荆东安置房及周边附属配套工程项目（学生街）

规划建筑方案设计(方案变更)

2020.10

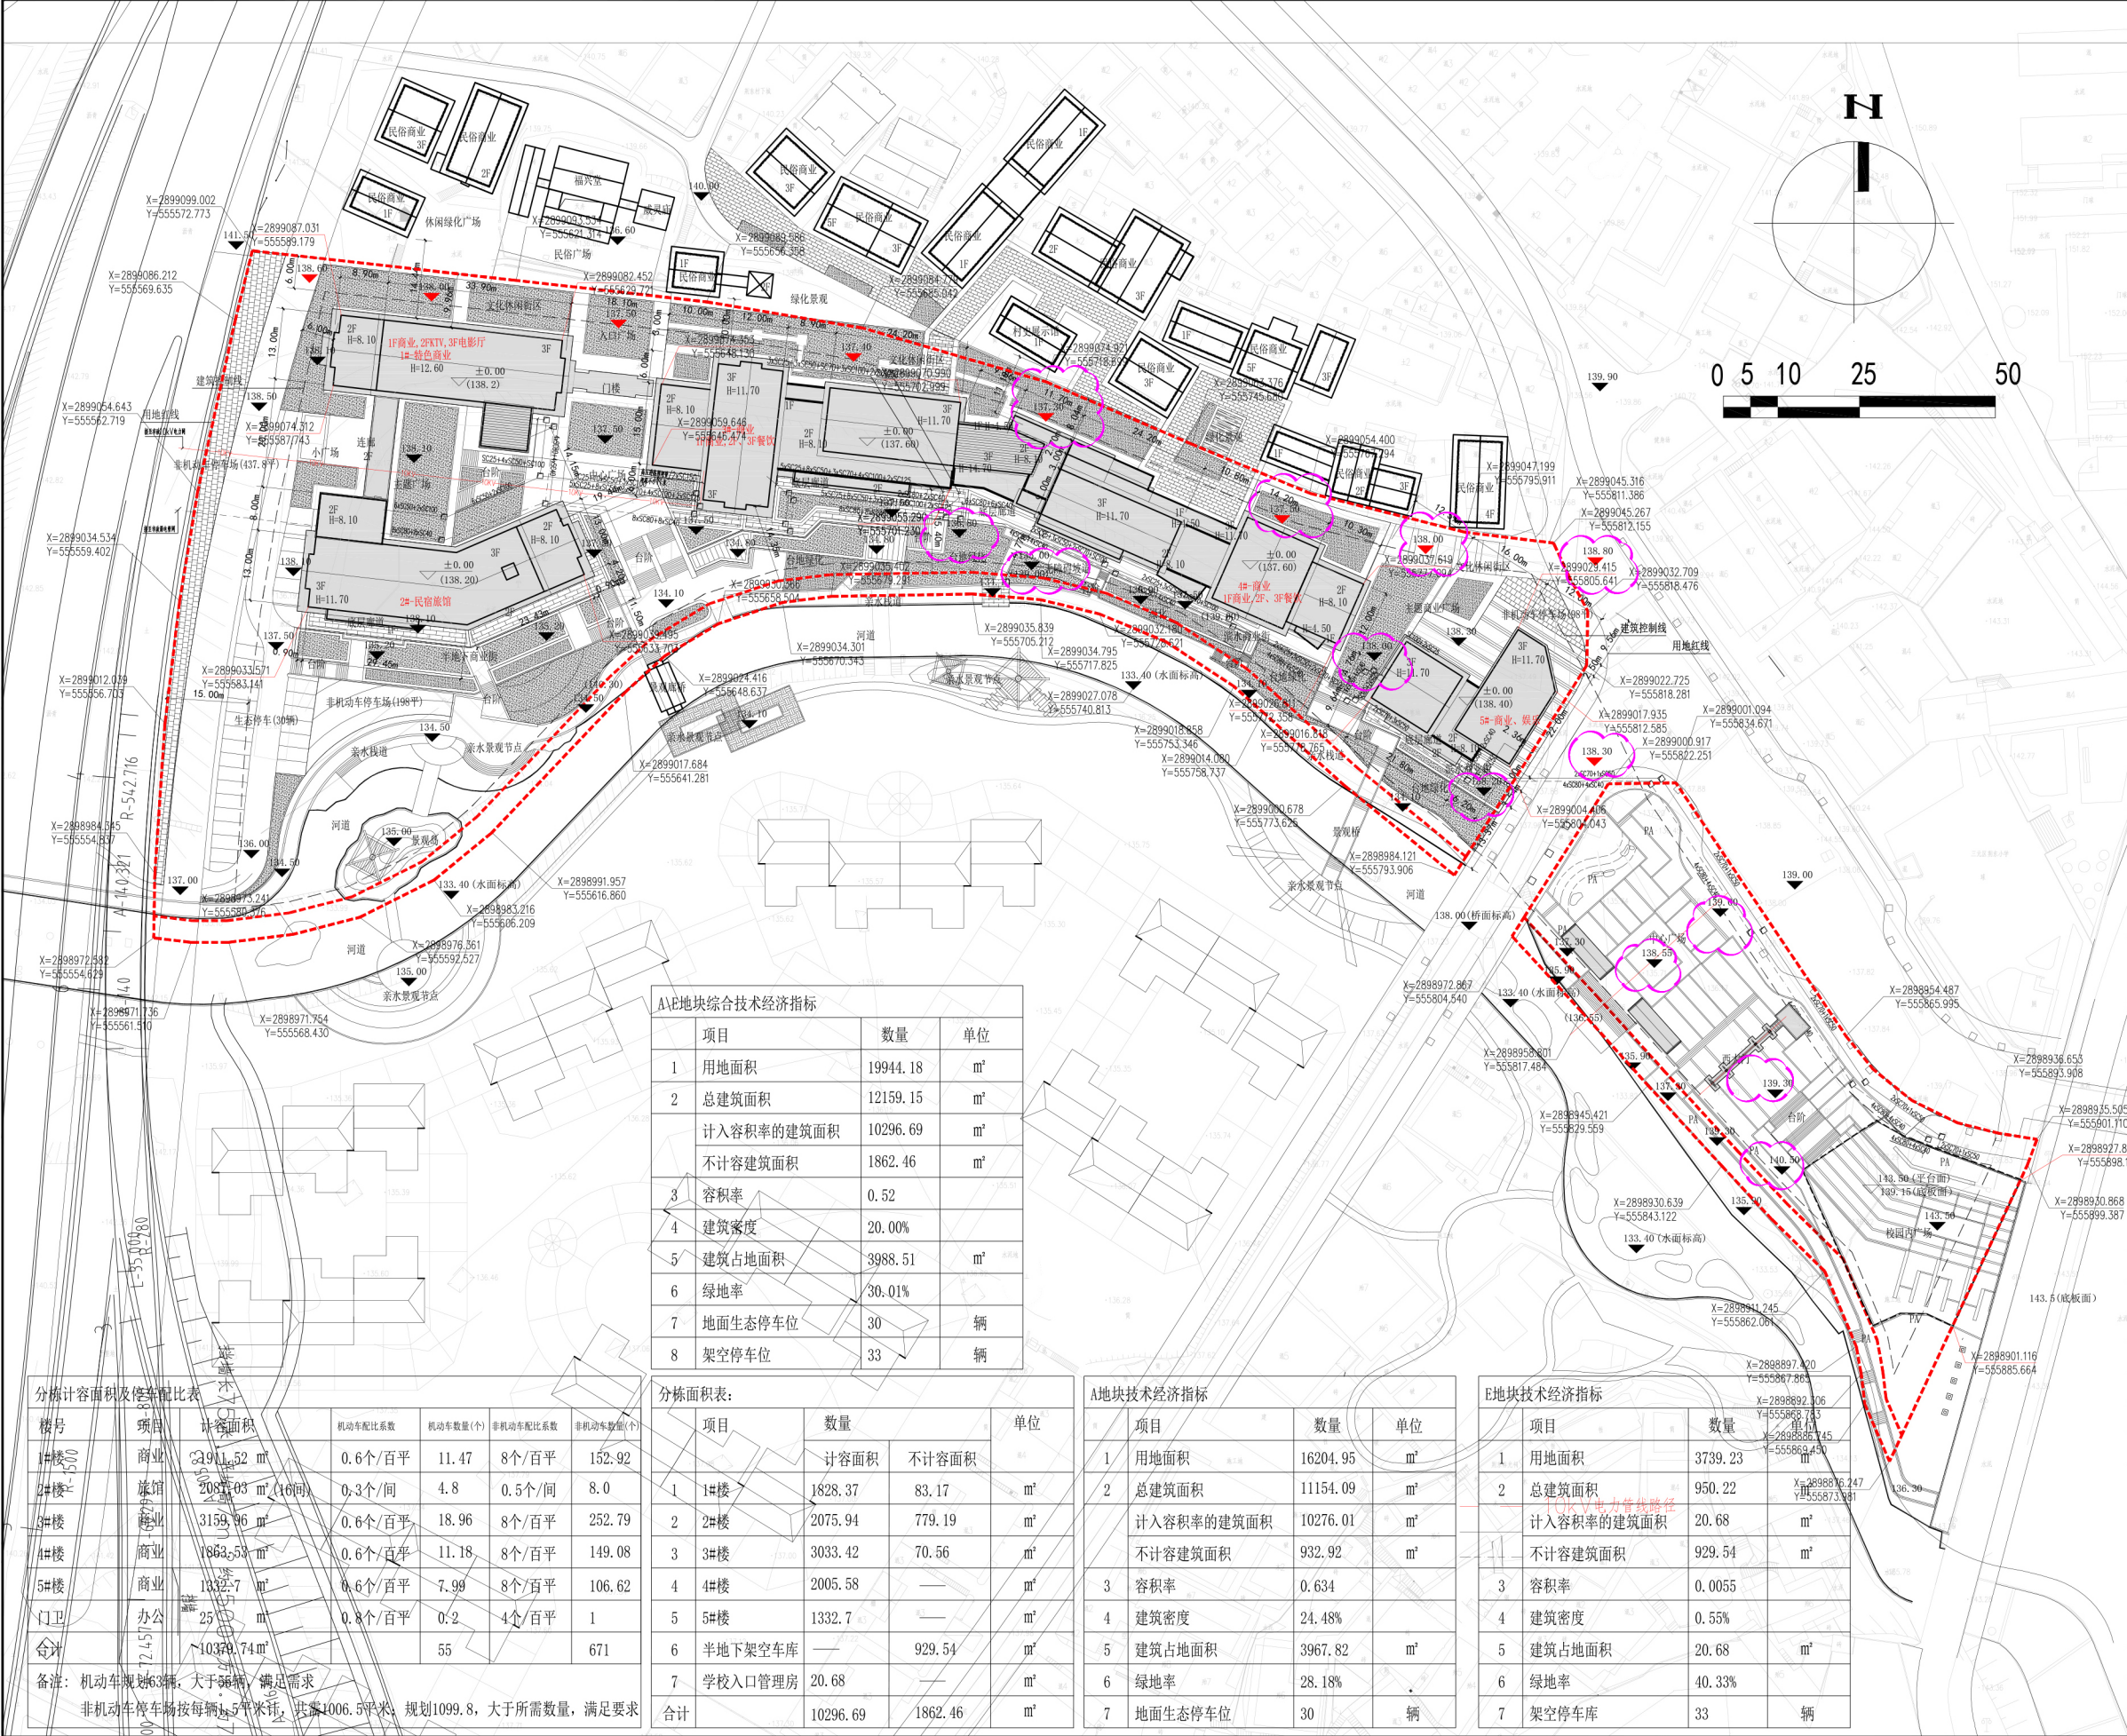
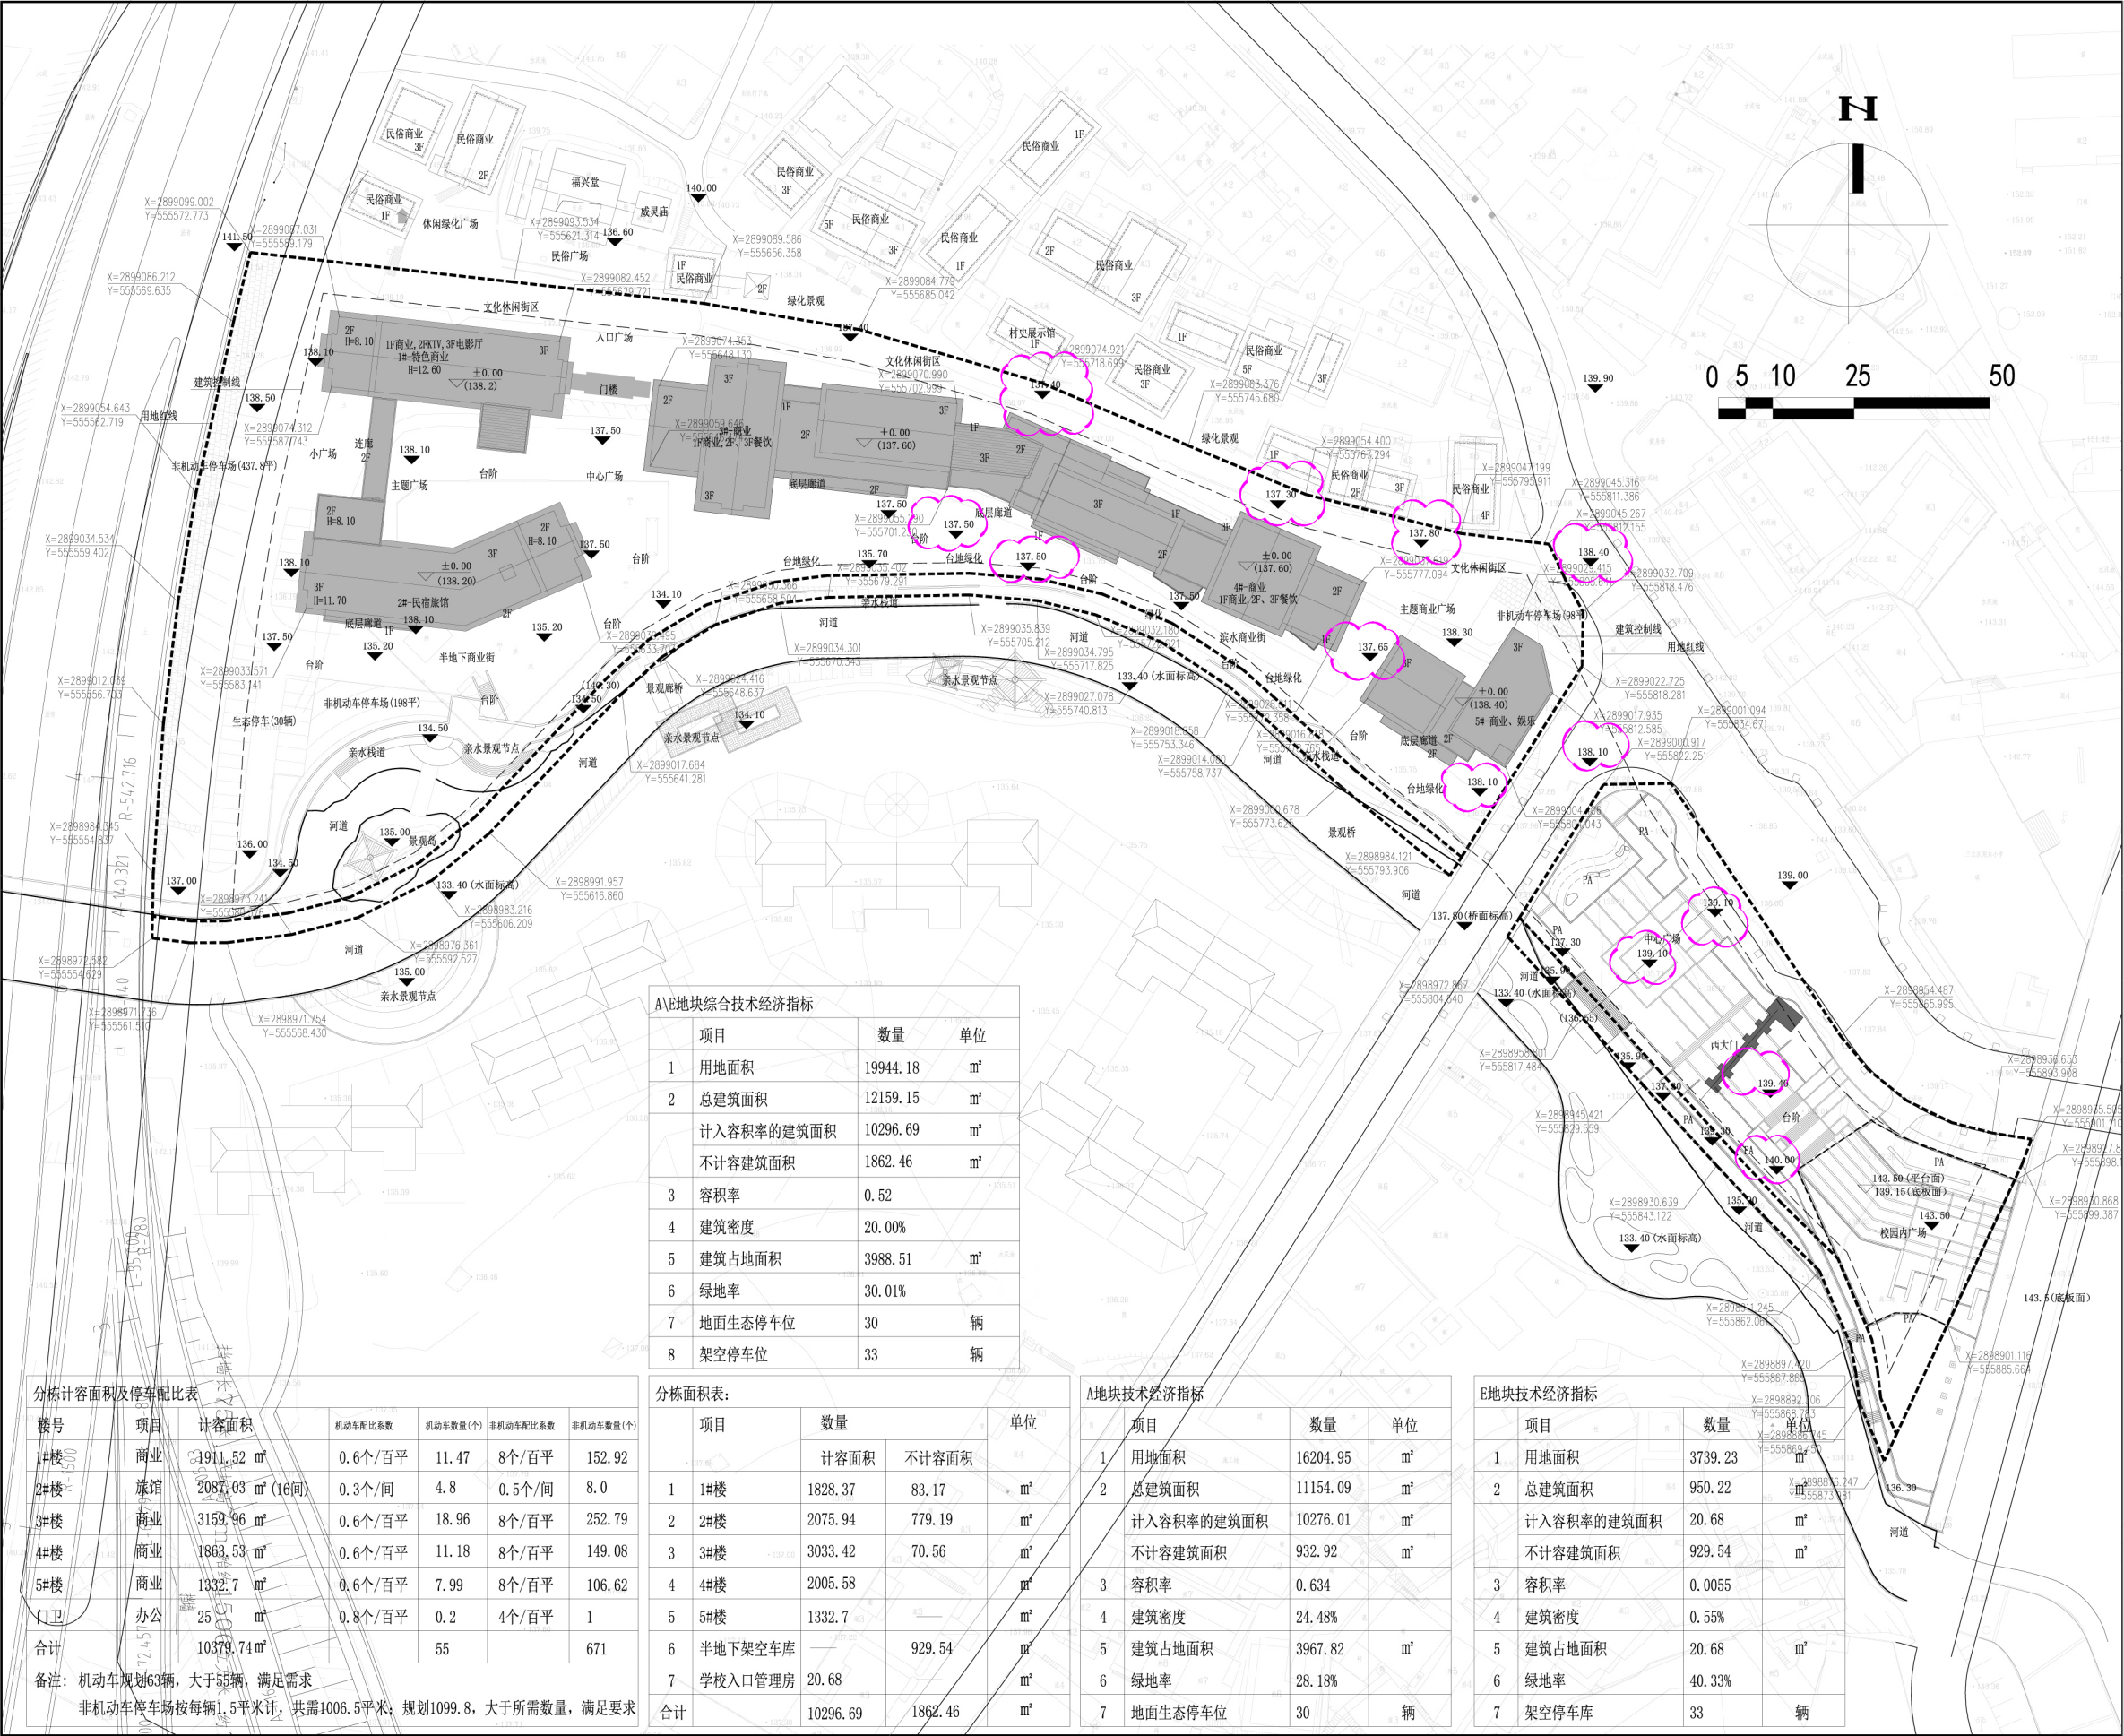
1、室外标高局部调整
